OBJET : Affaires juridiques et commande publique - Concours de maîtrise d'œuvre relative à la construction d'un équipement aquatique à Venelles - Désignation du lauréat du concours

**MAÎTRISE D'ŒUVRE POUR LA CONSTRUCTION D'UN ÉQUIPEMENT AQUATIQUE
 COMMUNAUTAIRE À VENELLES**

PROCES VERBAL DU JURY DE CONCOURS

PROJET DE L'ÉQUIPE CHABANNE & PARTENAIRES, B.E.S.T, INE ET ECHOLOGOS

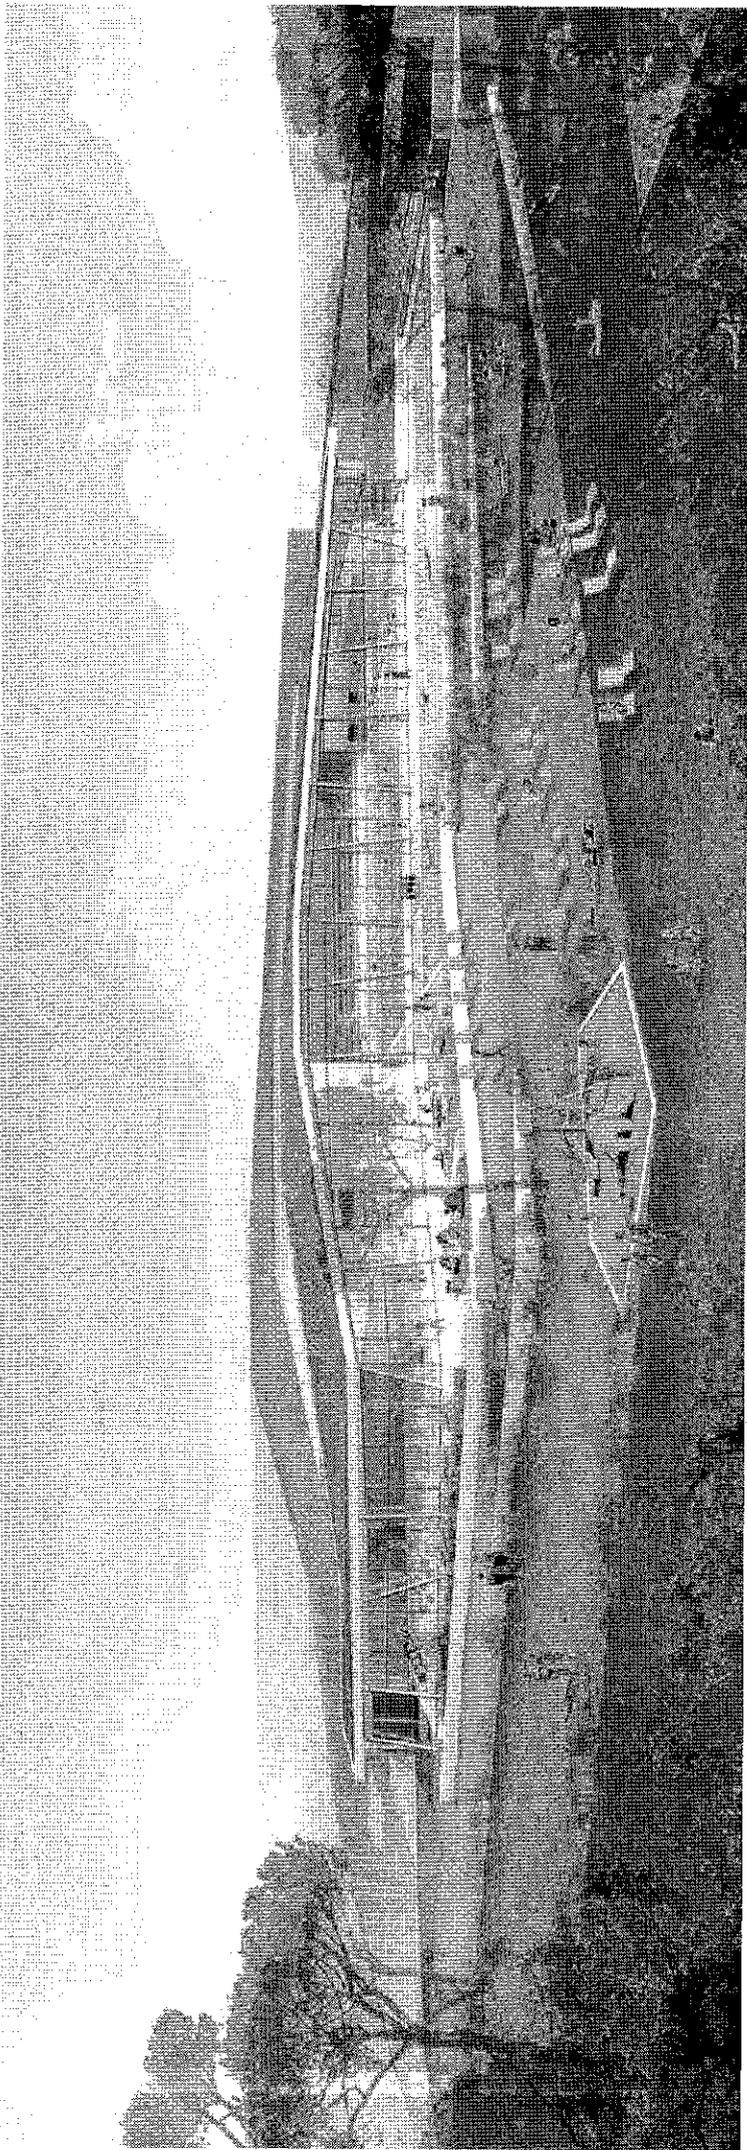
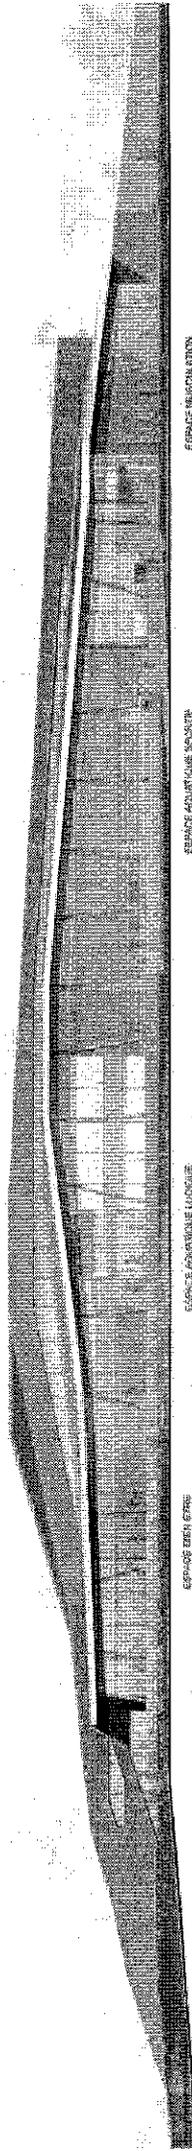
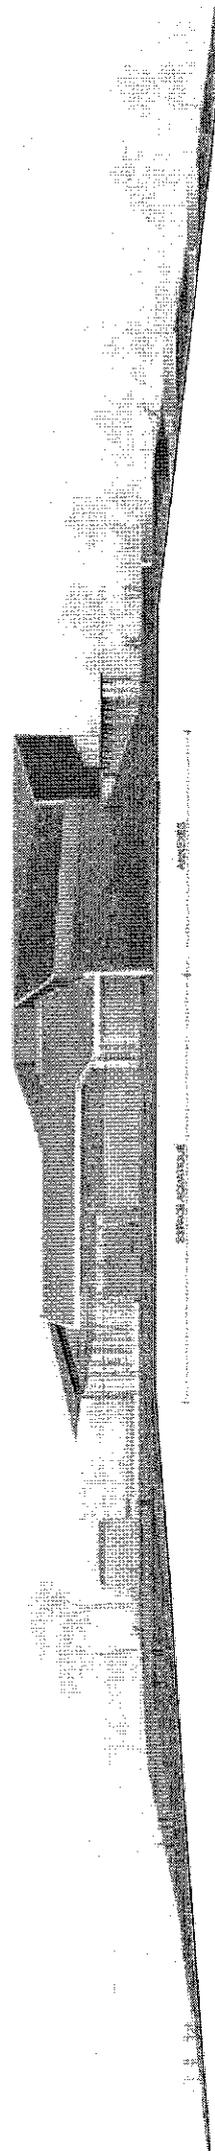
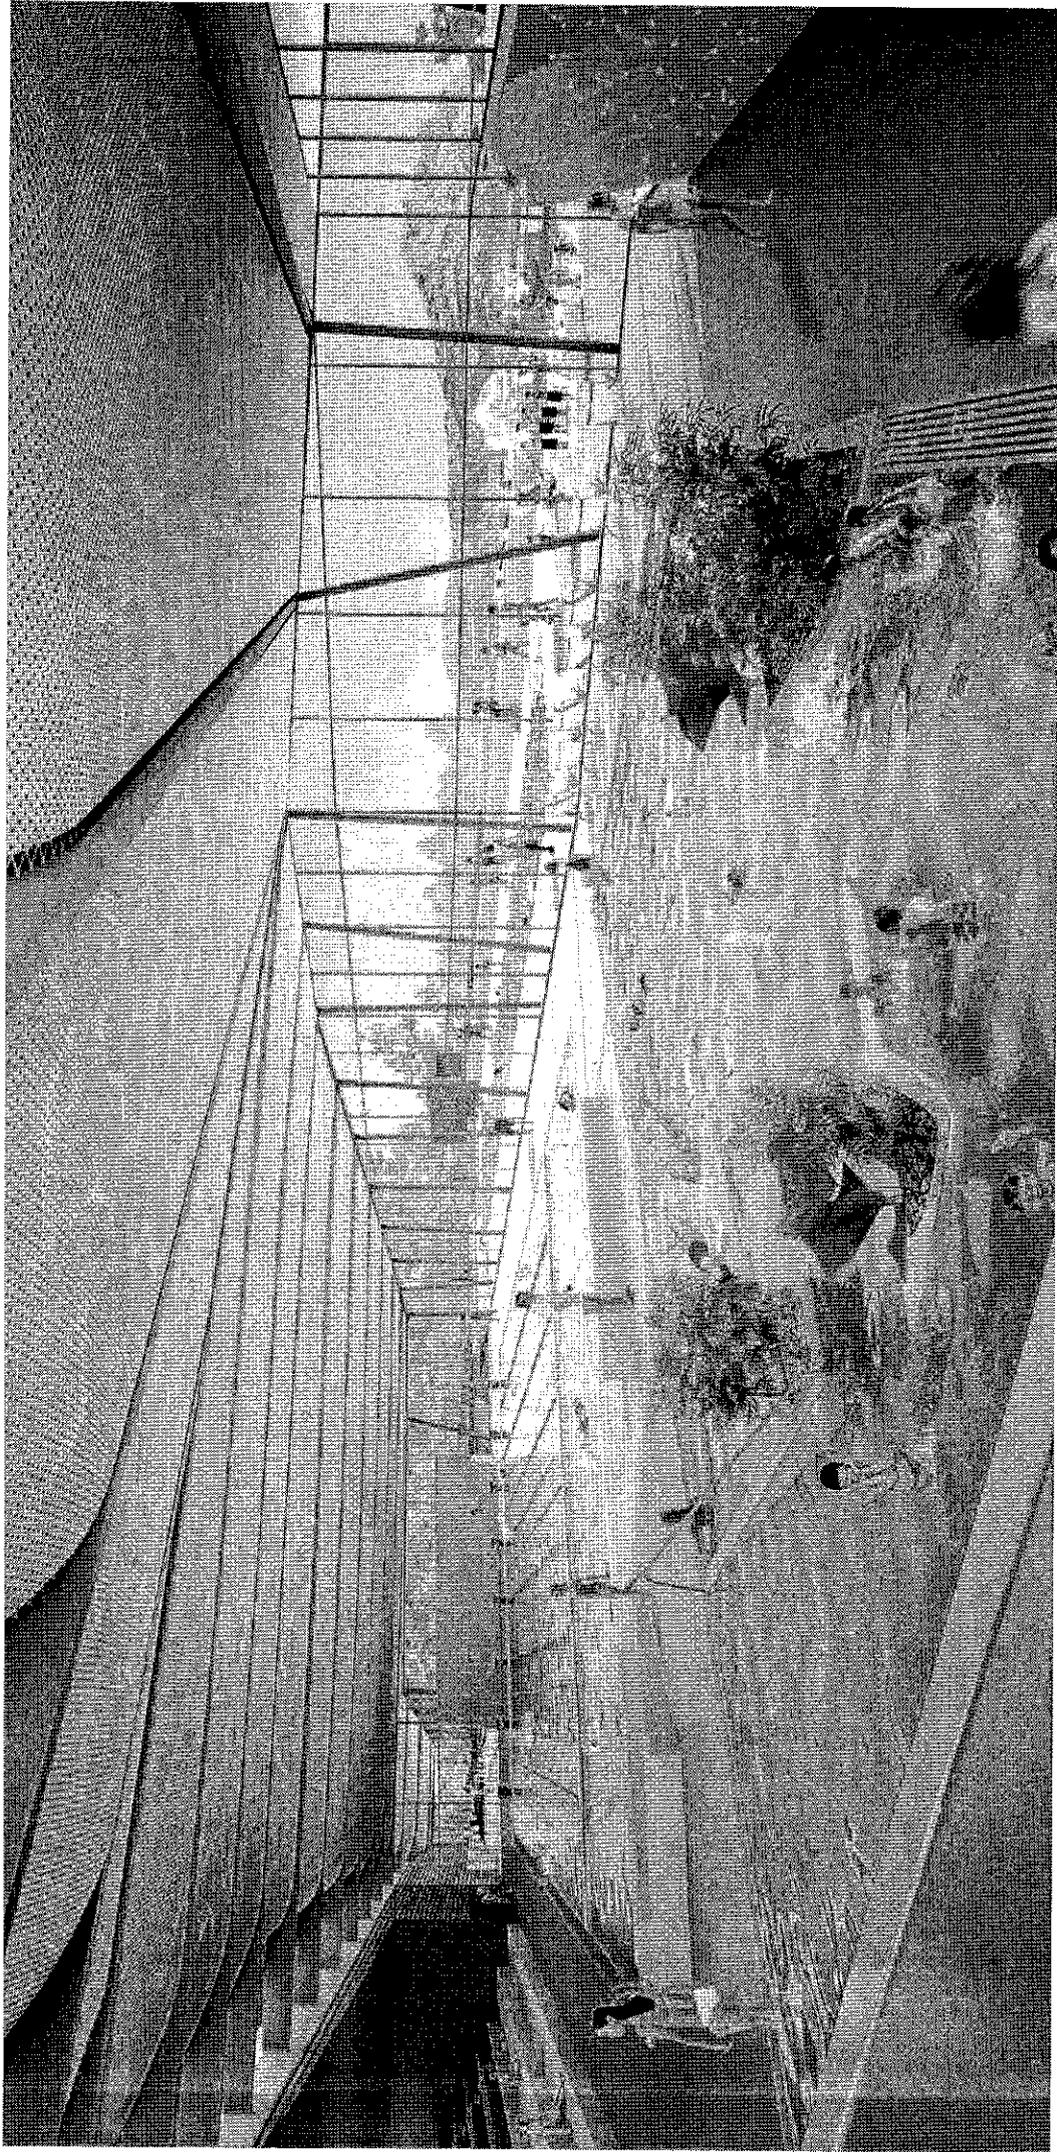
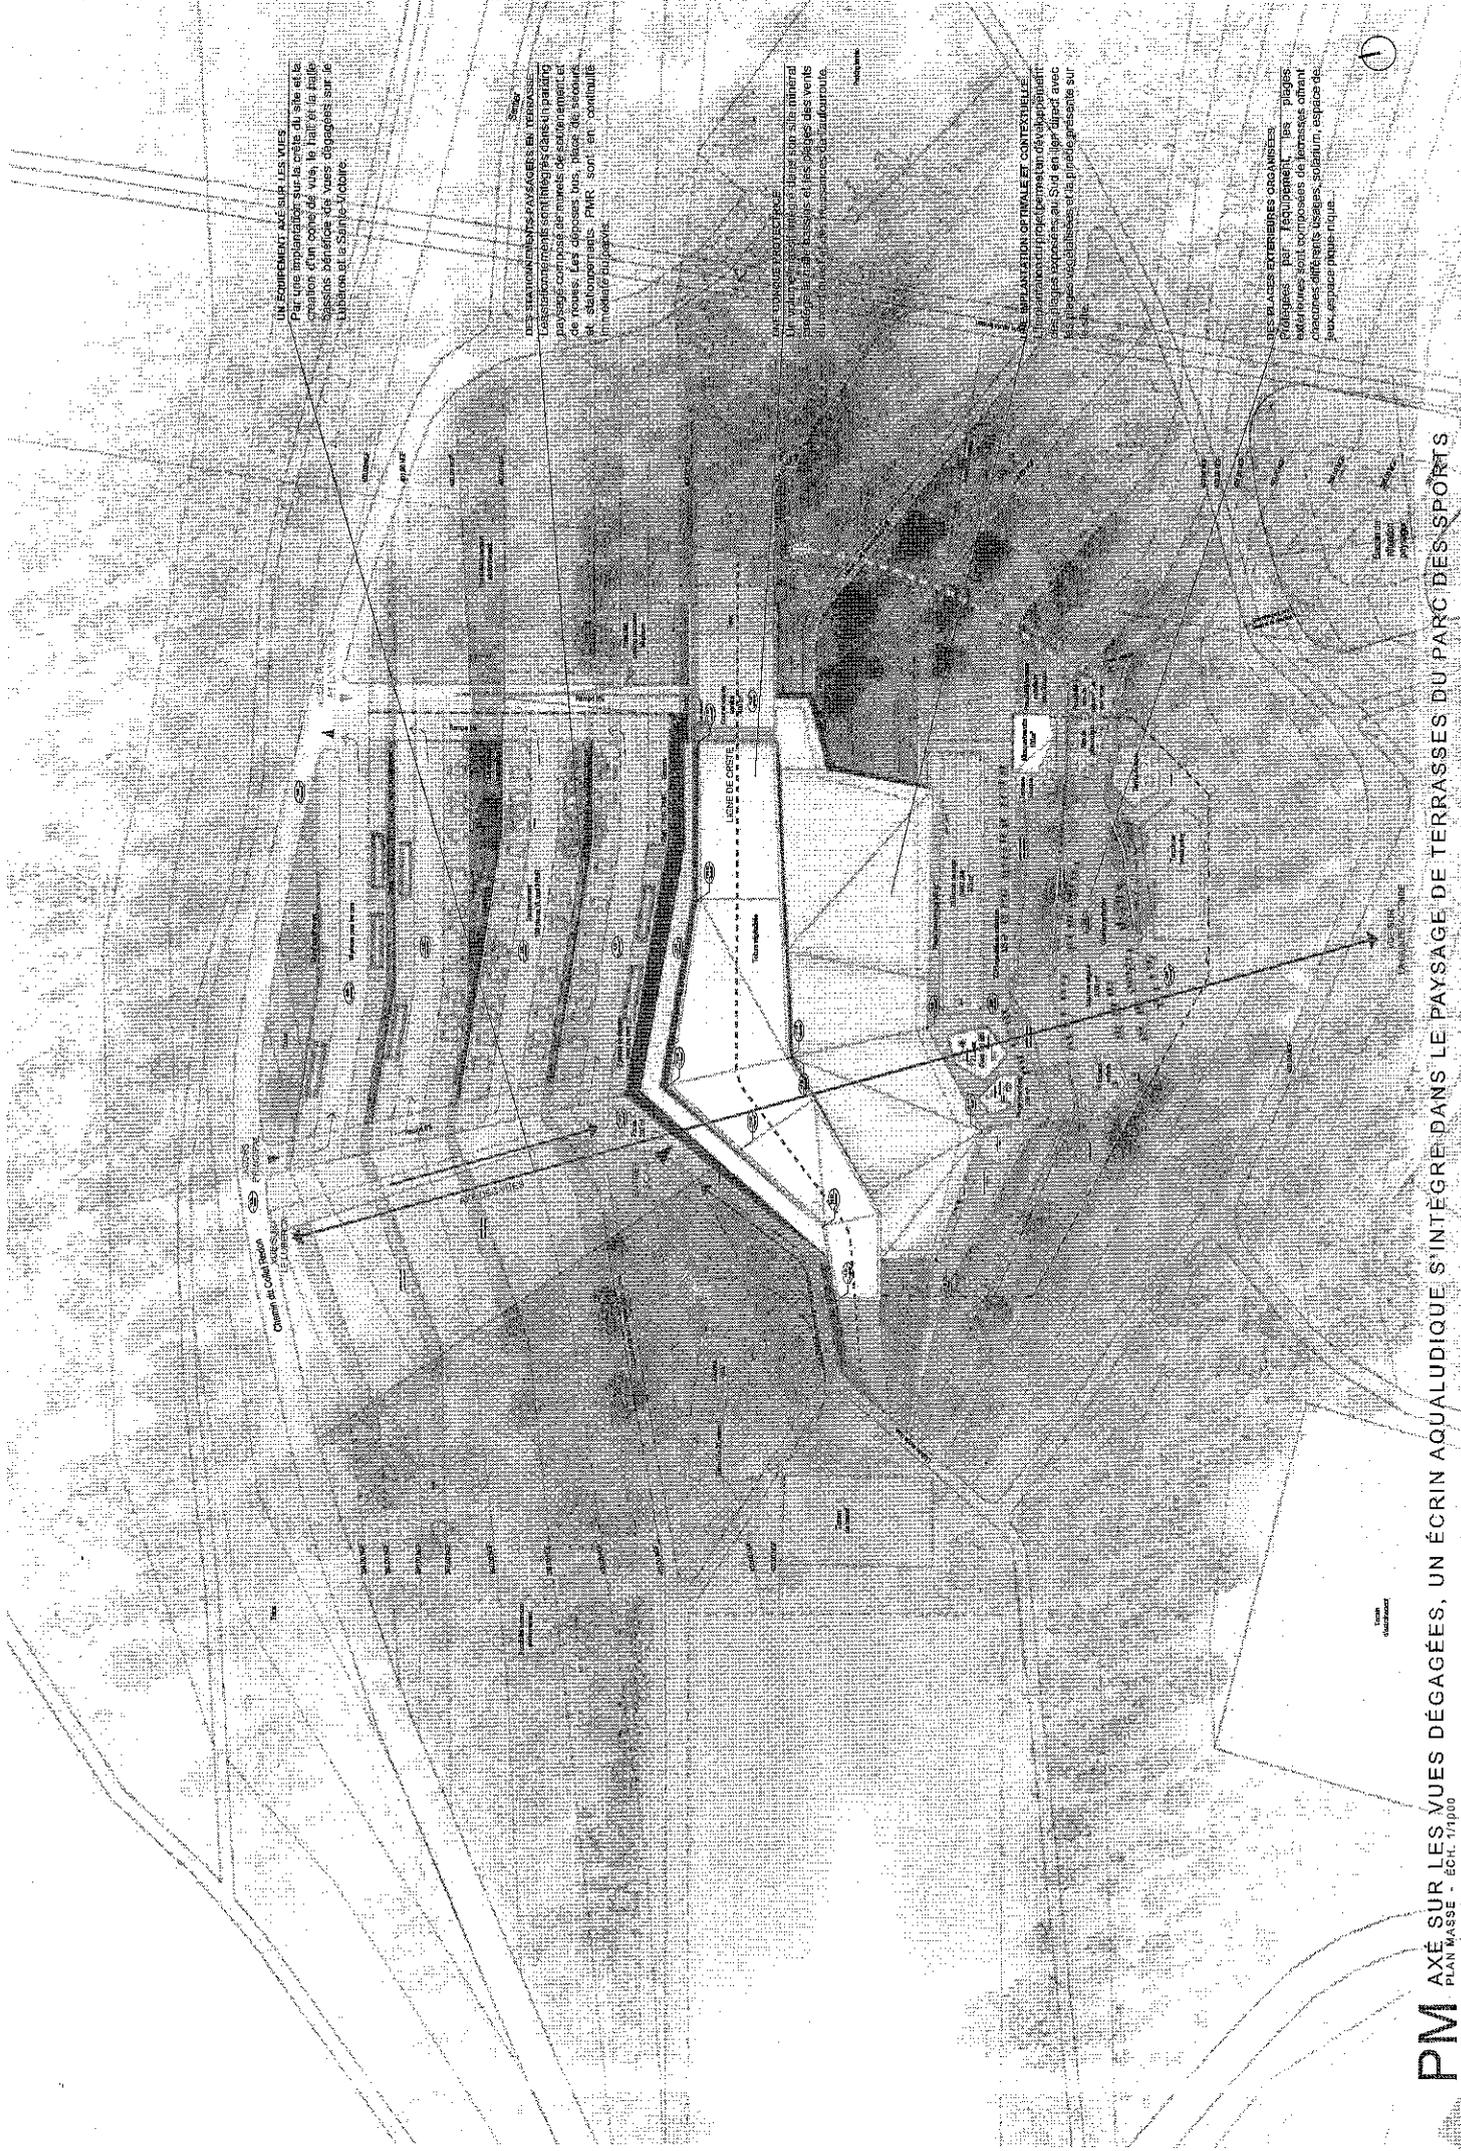
Le jury constate que le chiffrage est déséquilibré : il comprend une part importante allouée aux lots techniques tandis que le clos couvert n'est pas suffisamment valorisé (à revoir à la hausse de + de 1 300 000 €).

Implantation en crête, au centre de la parcelle, concentrant en une masse unitaire l'ensemble de l'équipement, en belvédère sur le site.

NB : Toitures jusqu'au sol, très contraignant à réaliser et complexe sur le plan de la maintenance et de la sécurité des usagers.

Le choix des équipements techniques semble satisfaisant (VMC double flux, chaudières bois en cascade). Toutefois, il convient de porter la plus grande attention sur le choix d'une chaufferie 100% bois, qui soulève aussi la question de la sécurité de la production de chaleur.
